**Avis délibéré de la mission régionale d'autorité
environnementale sur le parc photovoltaïque au sol au lieu-dit
Étang Guichard porté par la société Boralex Montilly sur la
commune de Montilly (03)**

Avis n° 2023-ARA-AP-1638

Avis délibéré le 30 janvier 2024

Illustration 2: Principes d'implantation du projet. Source : étude d'impact

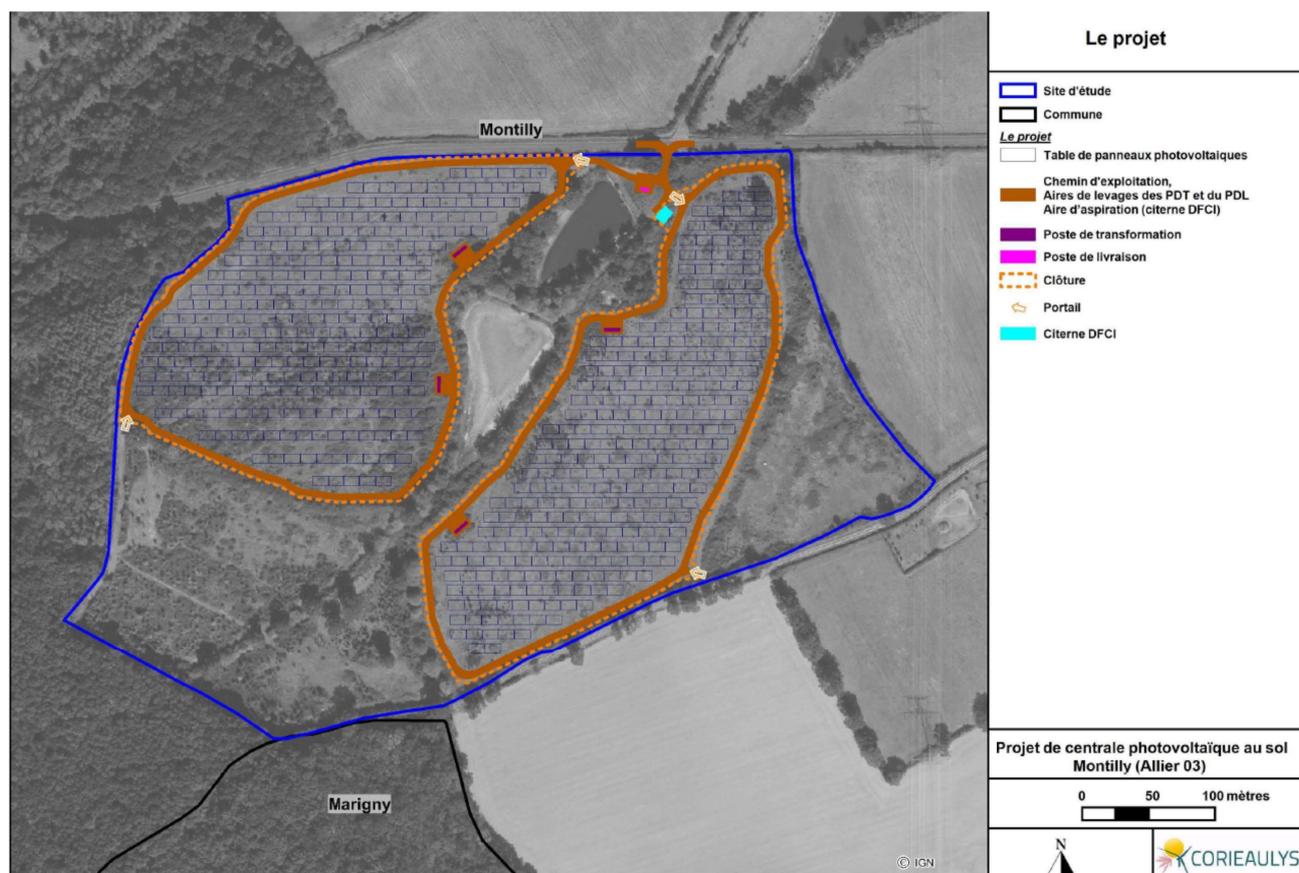
Le projet de centrale photovoltaïque, dont la durée d'exploitation est fixée à 30 ans, s'étend sur une superficie totale clôturée de 10,93 ha (et 4,7 ha de panneaux en surface projetée³).

La centrale prévoit de délivrer une puissance de 11 MWc, pour une production annuelle estimée de 12,77 GWh. L'installation délimitée par une clôture de 2 m de haut, intégrant des passages pour la petite faune, comporte 15 606 modules inclinés de 10°, positionnés entre 1,20 et 2,50 m de hauteur du sol. La distance inter-rangées varie de 4 à 10 m. Les structures autoportantes en acier galvanisé sont fixes, reposant sur des pieux métalliques battus dans le sol⁴. La zone comporte quatre postes de transformation de 29,74 m² chacun, un poste de livraison de 17,50 m², et une citerne de lutte contre l'incendie de 120 m³. Les pistes de desserte occupent une superficie de 11 261 m².
